Annexe 13 au Rapport du commissaire enquêteur

Enquête requalification RD7 (E21000009/92)

Observations recueillies au cours de l'enquête.

TR: Limitation du bruit

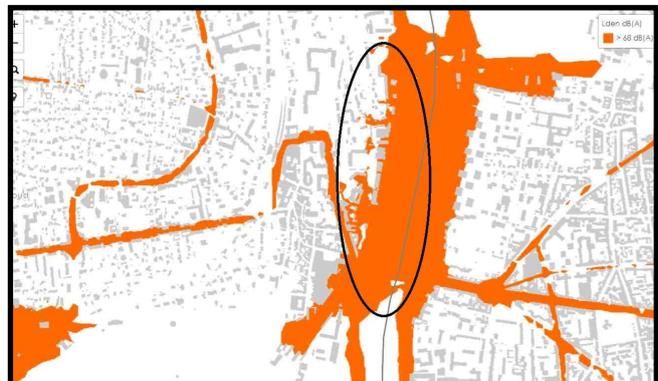
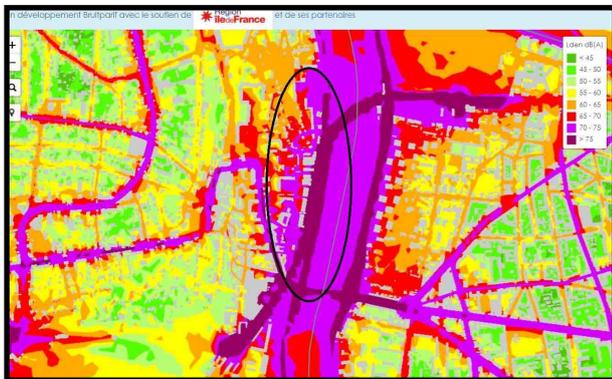
Les mesures effectuées par Bruitparif, démontre qu'en l'état le quai Carnot et la place Clemenceau sont soumi a un niveau sonore insupportable +75Db et largement en dépassement des limites réglementaires de 68dB(A)...

Cette problématique de pollution sonore a-t-elle bien été pris en compte ? et quelle solution est envisagée ? La perspective de requalification en 2x2voies laisse perplexe.

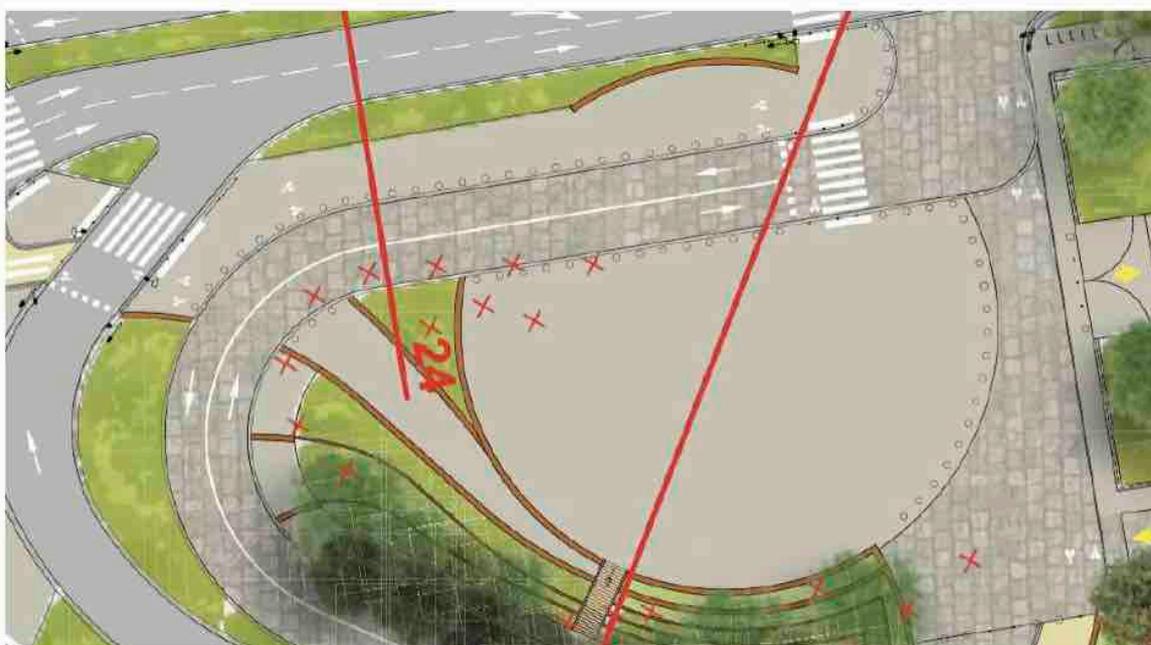
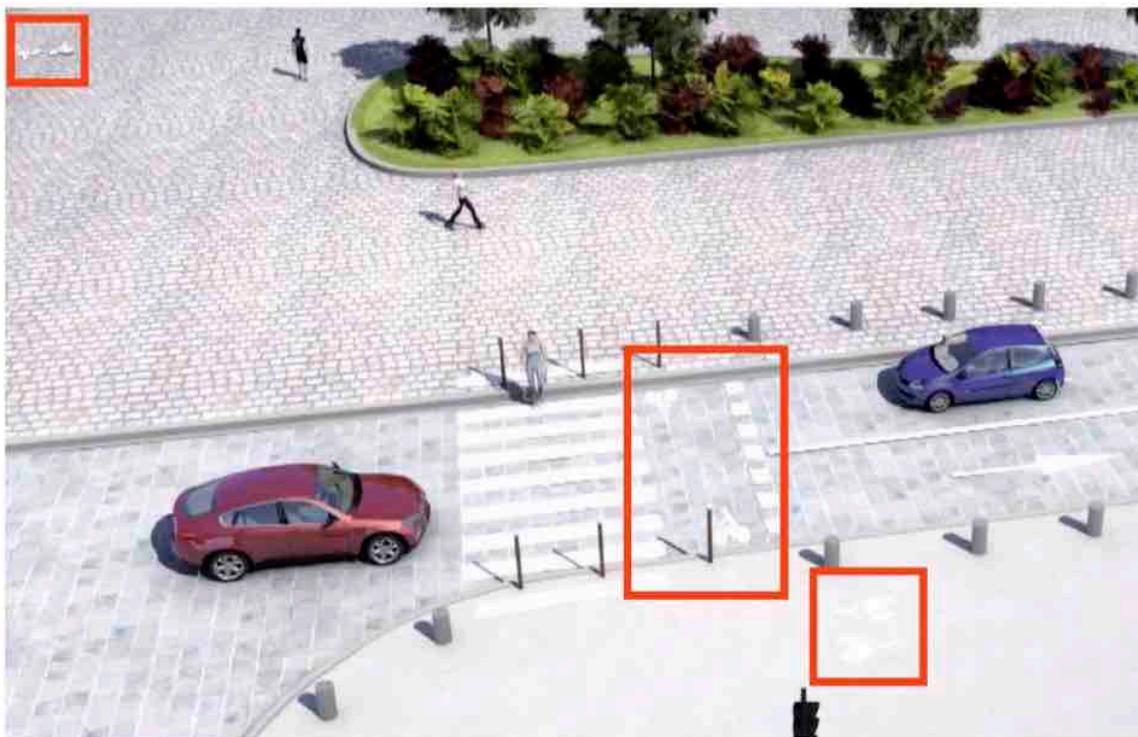
La piste cyclable passe dans un parking :

Cette interruption est une rupture de continuité et de sécurité pour les usagers. Elle signifie jeter des milliers de cyclistes par jour au milieu des voitures qui manœuvrent pour se garer en arrière. Cela ne répond pas aux objectifs d'un réseau cyclable structurant.

Rondpoint Georges-Clemenceau

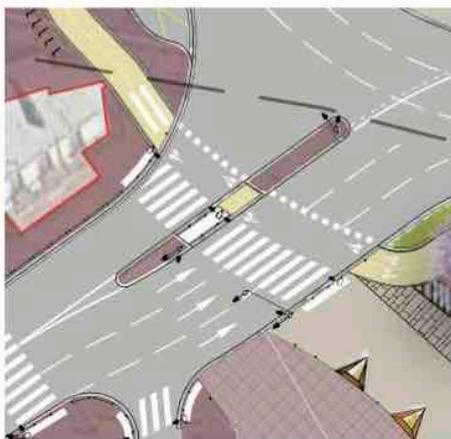
Le carrefour est aménagé sous forme de rondpoint à feux. Le danger de ces rondpoints se concentre aux sorties lorsque ceux-ci se font sans feux de sortie de carrefour, à plus d'une voie de circulation.

Dans le projet, presque toutes les sorties sont équipées de feux de sortie de carrefour. **C'est un point très positif** pour la sécurité des cyclistes et des piétons et nous encourageons fortement le maitre d'ouvrage à **rester sur ce fonctionnement** :

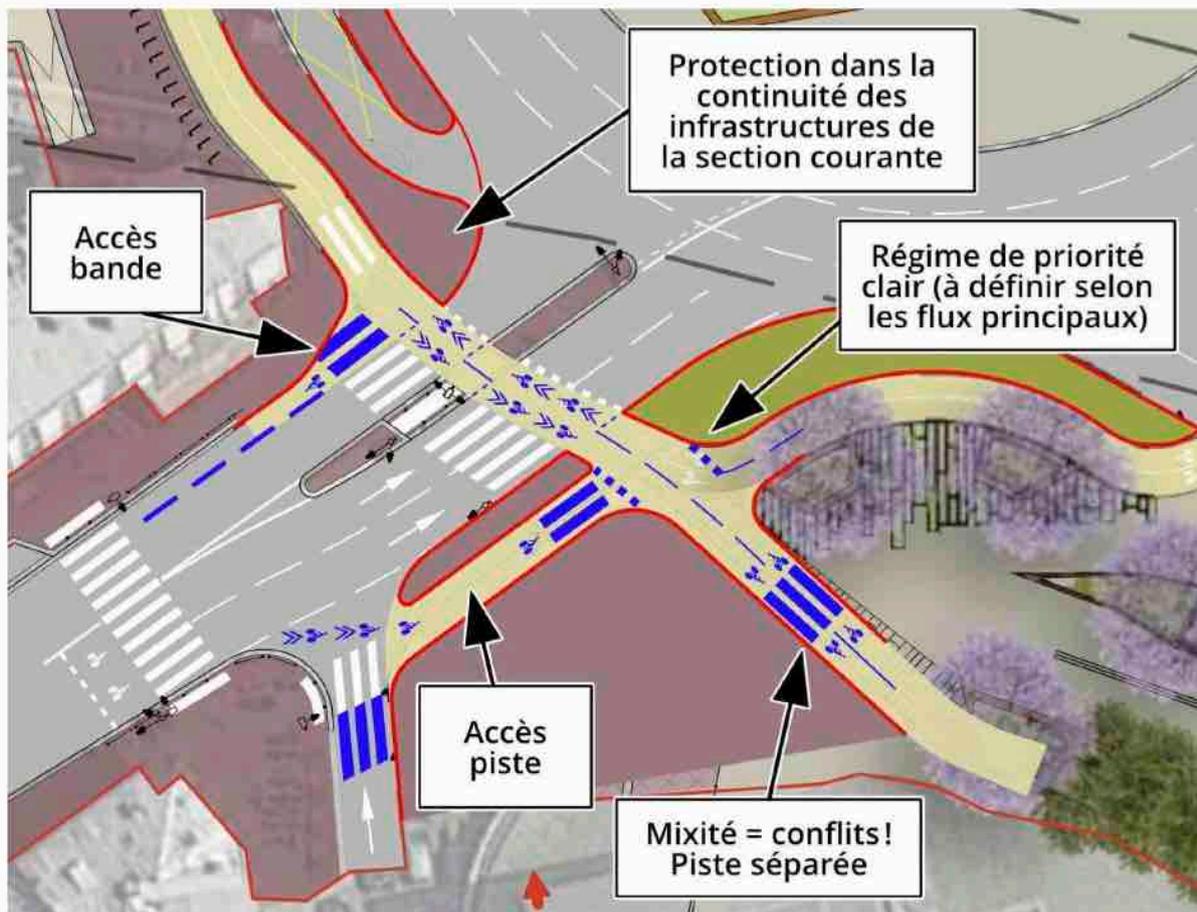
Seule une sortie semble ne pas l'être : la sortie vers la rue Dailly (D907) :

Pour garantir la sécurité des cyclistes et des piétons, nous demandons :

- soit que la sortie soit **équipée de feux**, à l'instar des autres sorties,
- soit que la sortie soit bien **à une voie**, sans surlargeur susceptible à deux véhicules de sortir de front, avec un espace de stockage (prévu en l'état dans le projet) d'au moins 5 m entre l'anneau du rondpoint, et un régime de priorité clair (priorité aux cyclistes qui traversent), par un marquage au sol transversal adéquat, des pictogrammes vélos renforcés, et une continuité de revêtement dans l'intersection.

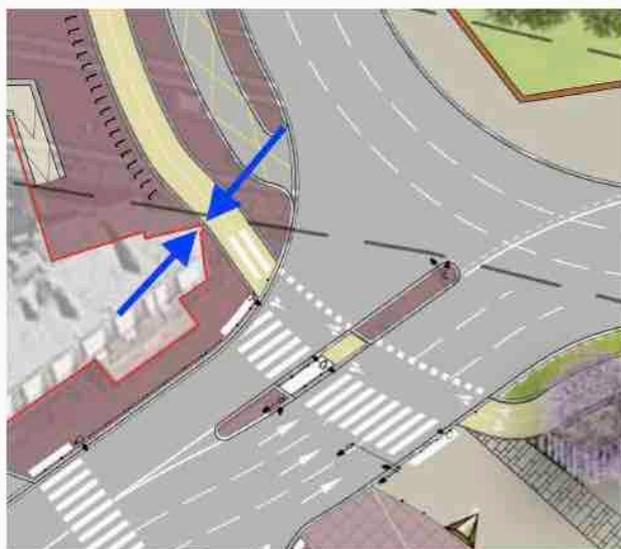
Notons que la rue Dailly est dotée d'une bande cyclable dans le sens de la montée (réalisée en 2020), et qui n'apparaît pas sur le schéma du projet. La piste cyclable autour du rondpoint doit prendre en compte les aménagements existants et offrir une liaison avec ceux-ci.

Intersections

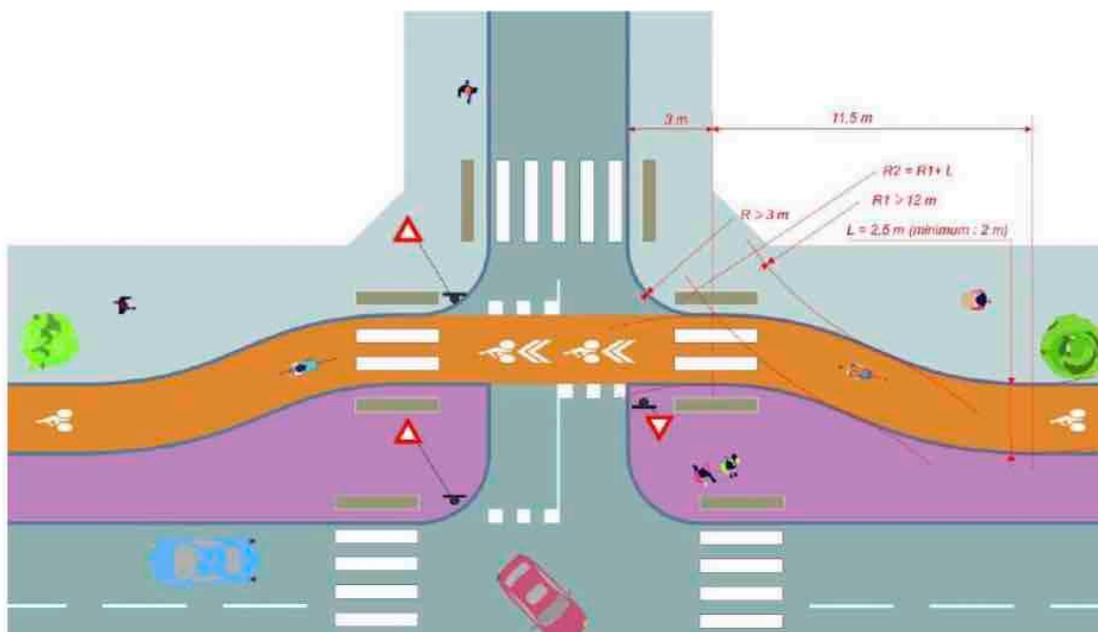
À chaque intersection, il est essentiel :

- de rappeler par un marquage clair et par une continuité de revêtement la priorité réglementaire des cyclistes circulant dans la piste sur les véhicules quittant la D7

pour s'engager dans la rue transversale – à ce titre, la perte de priorité des cyclistes est incompatible avec un réseau structurant, et avec les dispositions du code de la route (articles R415-3 et R415-4) :

- de prévoir les courbures nécessaires à sortir de la piste pour rejoindre la rue transversale, ou d'entrer dans la piste en venant de la rue transversale :

PROJET PROPOSÉ : LA PROMENADE LE LONG DES IMMEUBLES

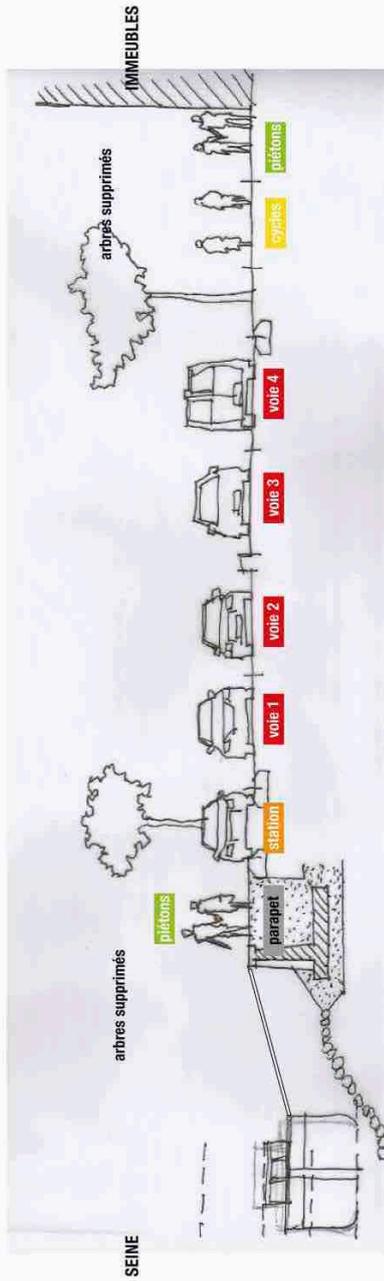
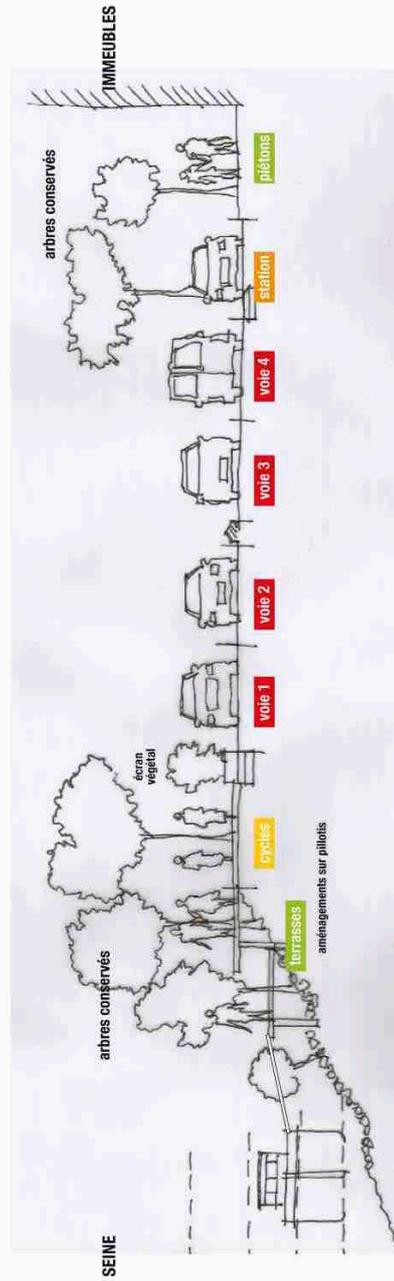
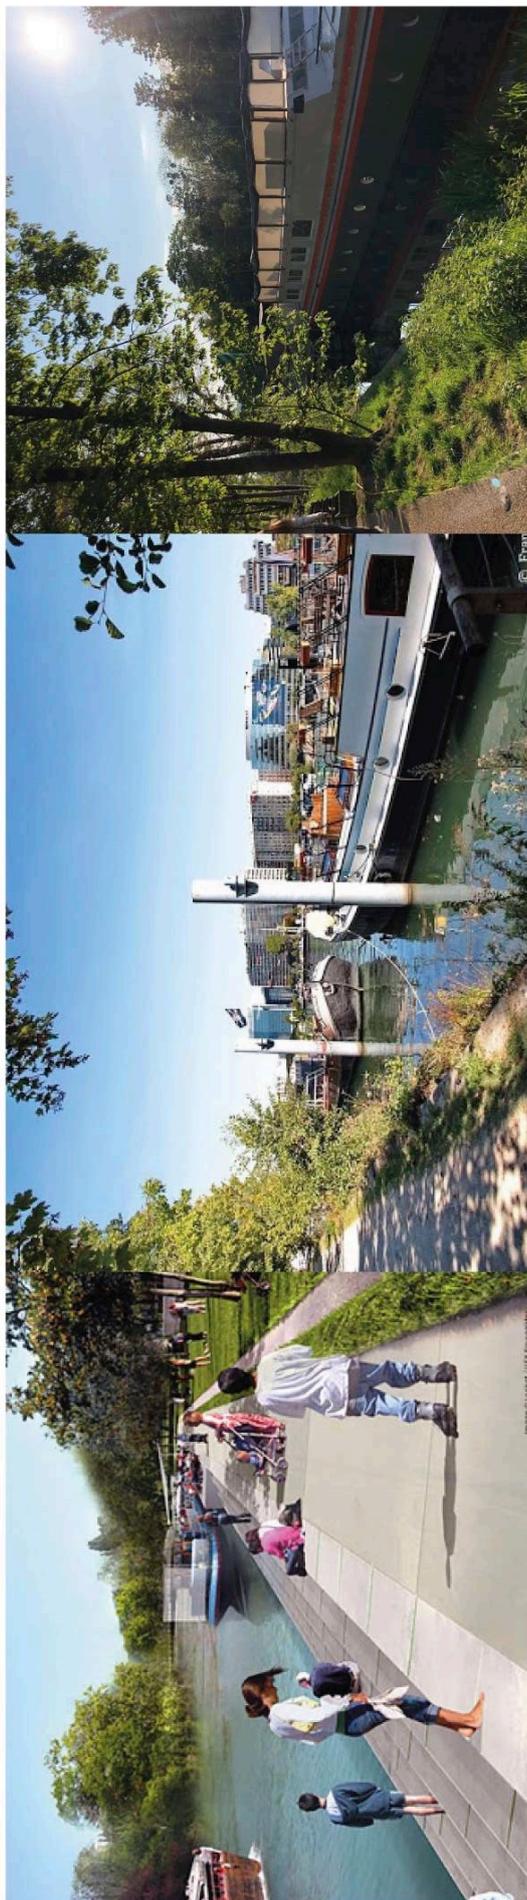
La solution que nous vous proposons permettra d'offrir aux promeneurs une véritable promenade verte, bien plus agréable et respectueuse de l'environnement. Elle permettra d'éviter de reproduire les erreurs faites lors de l'aménagement du tronçon Pont de Suresnes - Pont de Puteaux, où le trottoir côté Seine ne voit jamais un piéton, malgré les arbres replantés lors des travaux.

Enfin, cette solution pourra s'accompagner d'une ouverture du Parc du Château vers la Seine, avec un passage de la RD7 à vitesse réduite sur les 300 mètres concernés, l'installation de dos d'âne et la création d'un passage piéton protégé. Les Suresnois pourront ainsi rejoindre la Seine en traversant le Parc.
